Mission régionale d'autorité environnementale
NORMANDIE

Avis délégué

**Renouvellement de l'autorisation d'exploitation de la carrière
du Roule de la Société des Carrières de Cherbourg et du
Cotentin sur les communes de Cherbourg-en-Cotentin et de la
Glacerie (50)**

N° MRAe 2025-5859

Figure 4 : Prédispositions aux risques naturels inondation (Dreal Normandie)

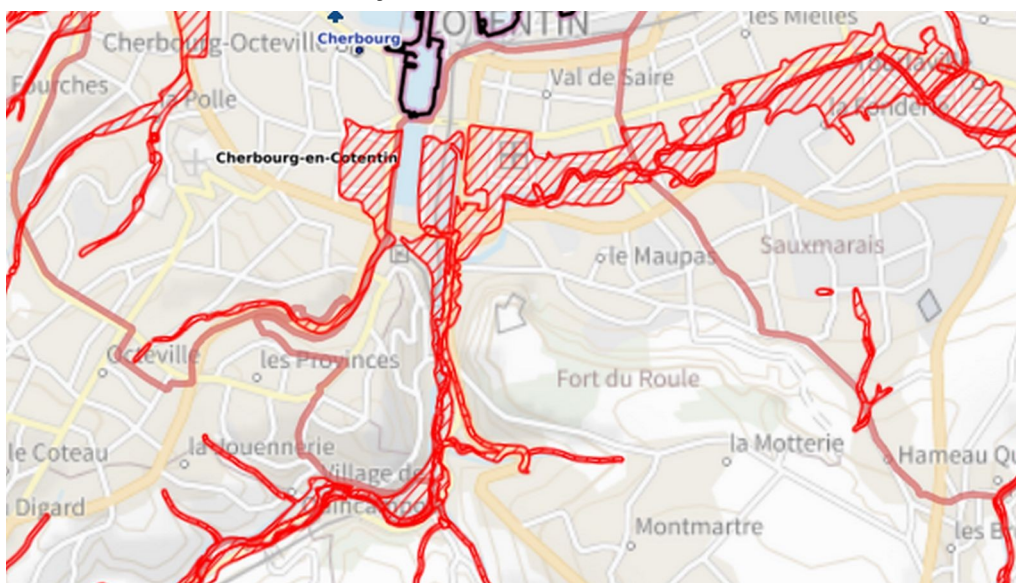
Par ailleurs, le dimensionnement des bassins du secteur ouest nécessiterait d'être précisé et justifié, au regard du défrichement et de l'extension de l'exploitation de la carrière à l'ouest, y compris dans le cadre du changement climatique favorisant les pluies intenses. Par ailleurs, l'étude hydraulique réalisée en 2021 pourrait utilement être annexée. Le dossier prévoit (p. 351 EI) que, pour les eaux rejetées, « le débit ne doit pas dépasser pour une pluie trentennale : cinq litres par seconde et par hectare (5 L/s/ha) » et qu'« en cas d'évènement pluvieux exceptionnel, c'est le fond de fouille qui s'ennoiera et constituera alors une réserve ». Cependant, le ruisseau Trottebec étant sensible au risque d'inondation par débordement de cours d'eau (figure 3), l'impact quantitatif des rejets des eaux de la carrière nécessiterait d'être davantage analysé et des mesures de suivi proposées, notamment en ce qui concerne le débit des eaux rejetées.

L'autorité environnementale recommande d'annexer au dossier l'étude hydraulique réalisée en 2021 et de préciser le dimensionnement du bassin de rétention des eaux de ruissellement ouest au regard des défrichements et de l'extension de la carrière vers l'ouest du site. Elle recommande également d'analyser plus précisément les impacts de ses rejets sur le ruisseau du Trottebec en ce qui concerne les risques d'inondation par débordement de cours d'eau y compris dans le contexte du changement climatique.

Figure 5 : Surfaces défrichées (p. 101 volet faune flore)

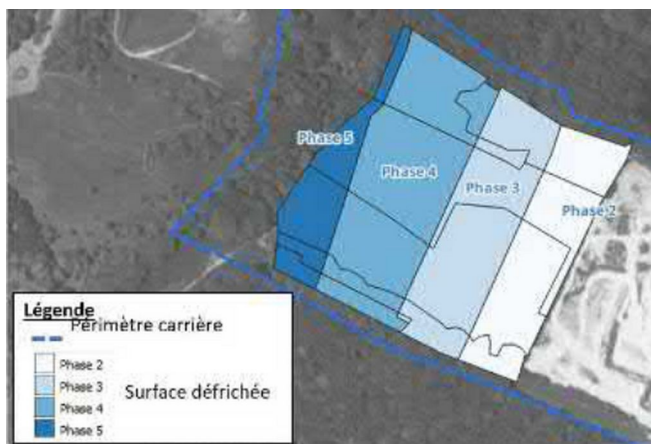
Selon le dossier (tableau (p. 79 volet faune flore)), le renouvellement de l'exploitation de la carrière conduira à la destruction, en cinq phases de 7,17 ha : 1,57 ha de boisements de feuillus, 3,71 ha de jeune boisement sur lande et 1,89 ha de landes à ajoncs enfrichées. La mesure de réduction R1 réduit l'emprise du projet de 1,18 ha de boisements matures et permet également la préservation de deux bunkers.

Pour l'autorité environnementale, cette dernière mesure qualifiée de mesure de réduction mérite d'être requalifiée en mesure de compensation. En effet, cette action sera mise en œuvre en dehors de la zone d'emprise du projet. Selon le dossier, le fait que les plantations soient réalisées dès la phase 1 du projet devrait limiter les pertes de fonctionnalité induites par les destructions de boisements lors des phases 3,4 et 5. Néanmoins, le boisement compensatoire sera constitué uniquement de chênes sessiles, ce qui créera un environnement homogène qui ne sera pas en mesure de supporter le même niveau de biodiversité qu'une forêt naturelle. En outre, le site sera entièrement clôturé ce qui pourrait créer des obstacles à la circulation de la faune et donc au renforcement de la trame verte actuelle. L'autorité environnementale rappelle que la compensation telle que définie par les articles L. 163-1 à L. 163-5 du code de l'environnement vise à reconstituer les fonctionnalités écologiques des milieux atteints avec une obligation de résultats (neutralité écologique ou gain net de biodiversité), notamment en prévoyant des îlots de sénescence.

L'autorité environnementale recommande de requalifier la mesure de reboisement de parcelles agricole au sud du projet en mesure de compensation et de démontrer que toutes les fonctionnalités écologiques des milieux détruits seront durablement compensées. Elle recommande, si tel n'était pas le cas, de prévoir des mesures d'évitement, de réduction et, à défaut, de compensation, complémentaires,

Figure 7 : Suivis environnementaux des nuisances sonores et des poussières (p. 101 volet humain)

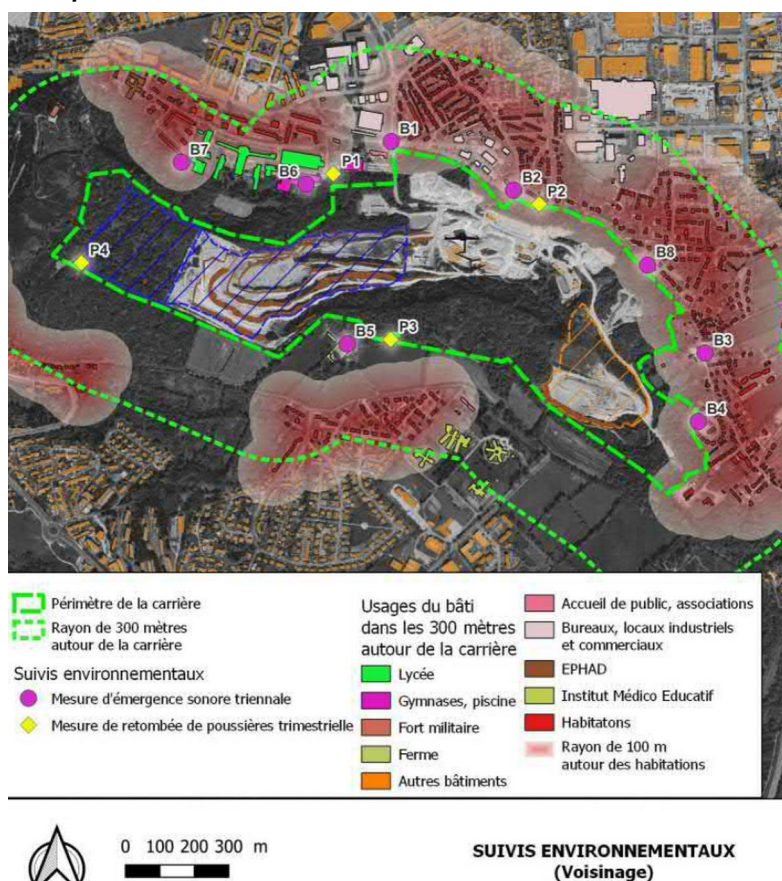
Le dispositif de suivi qui prévoit un contrôle du respect des niveaux d'émergence tous les trois ans mériterait d'être davantage détaillé, notamment en précisant le protocole de mesure ainsi que des propositions de mesures correctrices en cas de dépassement constaté des seuils autorisés. La station de mesure B1 située rue Robert Lecouvey, utilisée dans la simulation acoustique gagnerait à être déplacée au plus proche des habitations avenue Louis Lumière afin de prendre en compte le trafic routier. En outre, les contrôles nécessiteraient d'être réalisés dès la première année afin de mettre en place les mesures correctrices en cas d'anomalie constatée.

L'évaluation des émissions de poussières, basée sur les données des campagnes de prélèvement de 2022 à 2024, mettent en évidence que les émissions de poussières respectent les seuils fixés par la réglementation. Cependant, ces prélèvements sont uniquement constitués de deux points de mesures

situés au nord du site d'exploitation ainsi qu'un point témoin situé au sud de l'exploitation. Des mesures de réduction sont mises en œuvre afin d'éviter l'envol de poussières (nettoyage des voies d'accès, arrosage des pistes en période sèche, bâchage des camions pour l'enlèvement des produits fins, boisements et haies conservés ou recréés en périphérie du projet, foreuse équipée d'un système de captation des poussières, limitation de vitesse à 30 km/h dans la carrière). Le plan de surveillance des poussières (annexe 4 de l'étude d'impact) est mis à jour et propose un nouveau point de mesure en bordure ouest du site. Cependant, pour l'autorité environnementale, étant donné l'environnement urbain de la carrière et la présence de populations sensibles (EHPAD au nord-ouest du site, lycée, gymnase et terrains de sport au nord, centre de loisirs à l'est du site...), le plan de surveillance des poussières devraient prévoir des points de mesure complémentaires. En outre, des mesures de réduction supplémentaires¹⁵ apparaissent nécessaires, notamment en ce qui concerne les installations de concassage-criblage afin d'éviter les émissions de particules fines.

L'autorité environnementale recommande de proposer des mesures de réduction complémentaires de réduction du trafic routier, notamment en maximisant le double fret, afin de limiter les nuisances sonores liées à la circulation des poids lourds. Elle recommande également de prévoir une station de mesure au plus proche des habitations avenue Louis Lumière afin de prendre en compte le trafic des poids lourds et de définir des mesures correctrices à mettre en œuvre en cas de dépassement des seuils autorisés.

L'autorité environnementale recommande d'implanter des points de mesure complémentaires pour la surveillance des émissions de poussières et de prévoir des mesures de réduction supplémentaires liées à l'utilisation des installations de concassage-criblage, compte-tenu du contexte urbain de la carrière et de la présence d'établissements accueillant du public sensible à proximité immédiate.

Figure 8 : Cartographie de l'aléa retenu sur la Montagne du Roule (PPRN Région de Cherbourg)

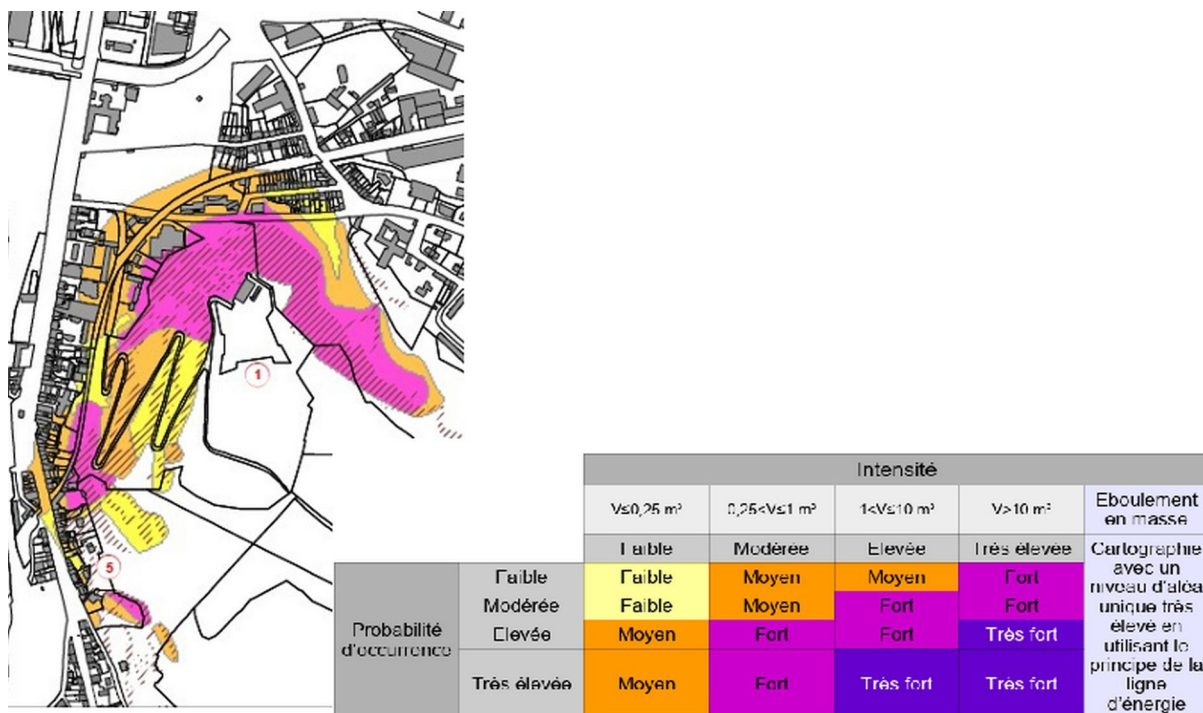
Le dispositif de suivi prévoit un contrôle des vibrations pour chaque tir pour trois sites (lycée de Tocqueville au nord, rue Lefèvre – Toulorge et rue de la Motterie au sud du site). Les mesures de vibrations enregistrées entre 2021 et 2023 sont conformes aux seuils réglementairement imposés. Cependant, dans le contexte du plan de prévention des risques naturels de la région de Cherbourg¹⁶, qui identifie un aléa de chute de bloc au niveau de la Montagne du Roule et dans le cadre de l'extension de la zone d'extraction de la carrière vers l'ouest, le dossier mériterait d'analyser de façon plus précise les impacts des vibrations sur le secteur à l'ouest du site. Le dispositif de suivi nécessiterait également d'être complété par des contrôles des vibrations au nord-ouest du site.

L'autorité environnementale recommande d'analyser les impacts vibratoires des activités de la carrière pour l'extension à l'ouest, notamment dans le cadre du plan de prévention des risques naturels de la région de Cherbourg qui identifie un aléa de chute de blocs à l'ouest du site. Elle recommande également de compléter le dispositif de suivi des vibrations par des contrôles dans ce secteur.
